工程指示 / 要求簡箋(E.I.)

工程指示編號：EI / 6628 / 23

工程名稱：將軍澳日出康城

工程項目：幕牆 T1 補 1 件玻璃 GL01-54 地盤用 T1 A-E 15/F

美特鋁質有限公司 MIDI Aluminium Fabricator Ltd.				工程號	J858	類別		物料號	-	
修改	-	-	採用工廠	✓	地盤	-	圖紙名稱	玻璃加工圖	圖號	J858-GL01
日期	-	-	材料顏色	-	材料	-	復核	-	數量	-
							批准	-	單件重量	- (KG)

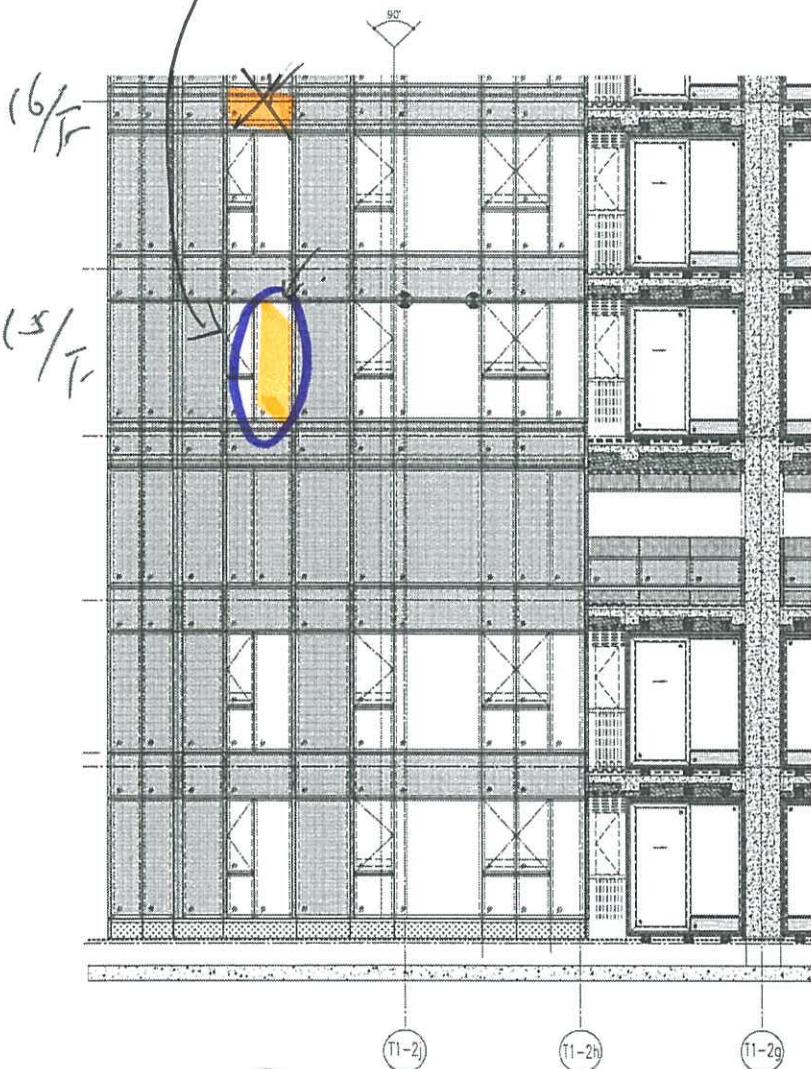
由於地盤做更換玻璃，請按玻璃 BM 生產玻璃(G01-54) 1 件 送地盤。

1. 請安排熱浸
2. 不要印上熱浸標籤。只給“可移除”的標籤。
3. 此玻璃為 100kg 重
4. 依原 EI 4867B 尺寸
